Rezidence Nětčice u Kyjova – dešťová kanalizace – vyjádření hydrogeologa k záměru nakládání se srážkovými vodami

Projektová společnost VS-Ingline, s.r.o., se sídlem Družstevní 369, 664 43 Želešice, vypracovala v 05/2026 pro stavbu „Rezidence Nětčice u Kyjova“ dílčí projektovou dokumentaci objektu 2.2.6.4.3 – Dešťová kanalizace komunikace. Tato část dokumentace řeší dešťovou kanalizaci, která odvádí dešťové vody z veřejných zpevněných ploch a ze střech rodinných domů v nově budované lokalitě v Nětčicích u Kyjova. Dále navrhuje pro likvidaci těchto vod „otevřený průleh – vsakovací nádrž“.

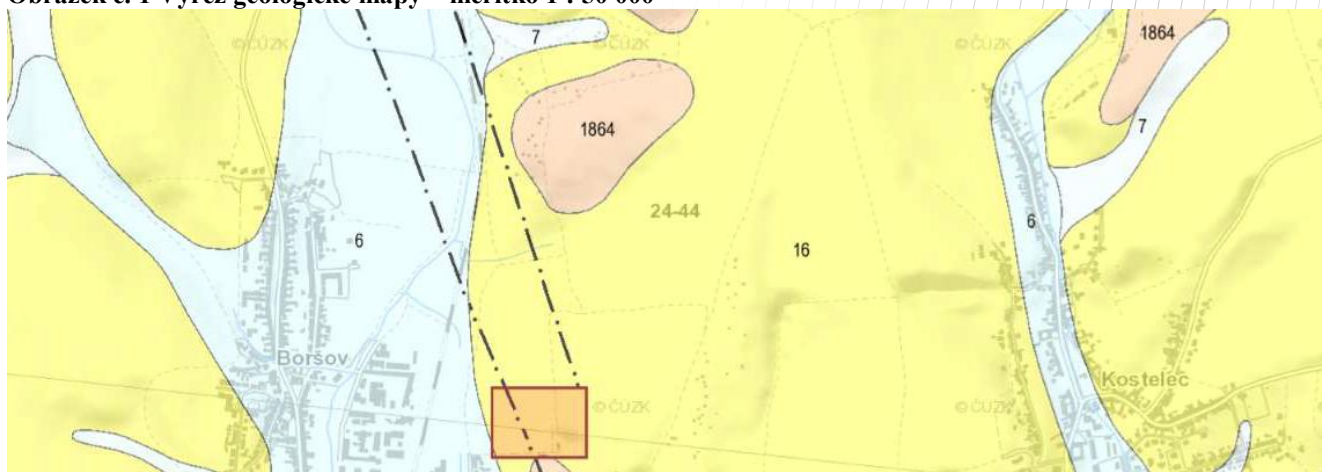
V projektu navržená vsakovací nádrž je v podstatě mělká s tím, že pode dnem nádrže má být provedena retenční/vsakovací vrstva ze štěrku, která má být zahloubena až do hloubky výskytu písčité polohy. Její umístění je navrženo mimo výše uvedenou plochu určenou k výstavbě, a to západně od této plochy a současně západně od příjezdové komunikace vedoucí směrem k severu z ulice Luční na pozemích v majetku Města Kyjov p. č. 1433/14, 1433/15, 1433/16 a 1433/17 (v katastru nemovitostí vedené jako orná půda) v k. ú. Nětčice u Kyjova. Z geologického hlediska je tato v projektu navržená vsakovací nádrž umístěna v místech, kde již nejsou v horní části souvrství uloženy kvartérní spraše, ale jsou zde uloženy kvartérní fluvialní sedimenty údolní nivy řeky Kyjovky, které nasedají podobně jako spraše na sedimenty neogenní (jedná se o vnější okraj nivy Kyjovky – viz níže výřez geologické mapy). Přístupová cesta na lokalitu z ulice Luční zde vytváří rozhraní mezi kvartérními sprašemi na východě a kvartérními fluvialními sedimenty na západě.

V místech s navrženou vsakovací nádrží nebyl proveden žádný průzkumný vrt, který by ověřil litologický profil zde v horní části souvrství uložených fluvialních sedimentů a jejich vsakovací schopnosti. Do hydrotechnických výpočtů velikosti vsakovací nádrže však projektant použil koeficient vsaku zjištěný v rámci průzkumu pro kvartérní spraše.

Vrt V-26 je veden v Geofondu pod číslem 532796 a je znázorněn na následujícím snímku výřezu mapy křížkem.

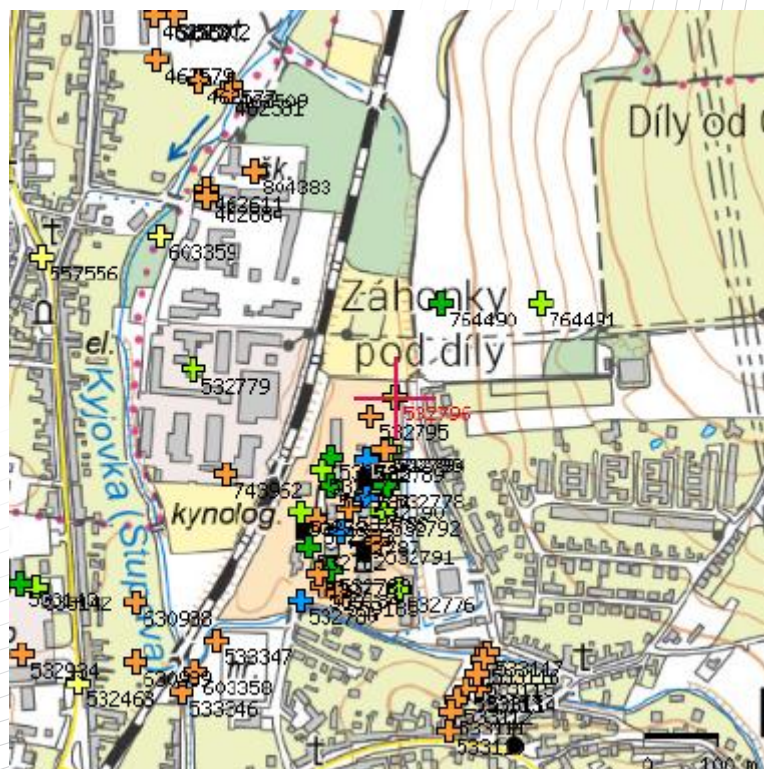
S ohledem na výše popsané skutečnosti je reálné se domnívat, že umístění navrhovaného vsakovacího objektu – vsakovací nádrže – je problematické z několika důvodů:

- Má být vybudován na pozemcích v majetku Města Kyjov a současně v místech, kde jsou uloženy kvartérní fluviální sedimenty údolní nivy řeky Kyjovky podobně jako fluviální sedimenty ověřené v horní části souvrství nedalekým archivním vrtem V-26.

- Můžeme očekávat, že v horní části souvrství jsou v této části lokality uloženy tzv. povodňové hlíny, které jsou pro vodu nepropustné a jejich očekávaná mocnost může být až kolem 4,5 m.

- Pod povodňovými hlínami uložené zvodněné písky a štěrky spodního souvrství údolní nivy řeky Kyjovky nasedají na zvodněné neogenní písky a vytváří zde společnou mělkou kvartérní a neogenní zvodeň s napjatou hladinou podzemní vody. Proto po jejich naražení hladina podzemní vody vystupuje poměrně mělce pod úroveň terénu (podle vrtu V-26 to bylo 0,7 m pod terén). Tímto by se samozřejmě snížila projektovaná kapacita vsakovací nádrže. Tyto skutečnosti je třeba ověřit průzkumnými sondami přímo v místě navrženého vsakovacího objektu – vsakovací nádrže.

Proto v projektové dokumentaci navržený a výše popsaný způsob nakládání se srážkovými (dešťovými) vodami považuji na pozadí dosud známých a popsaných geologických a hydrogeologických poměrů za nevhodný a doporučuji způsob nakládání se srážkovými vodami odváděnými z navržené nové zastavitelné plochy nad ulicí Luční přehodnotit.
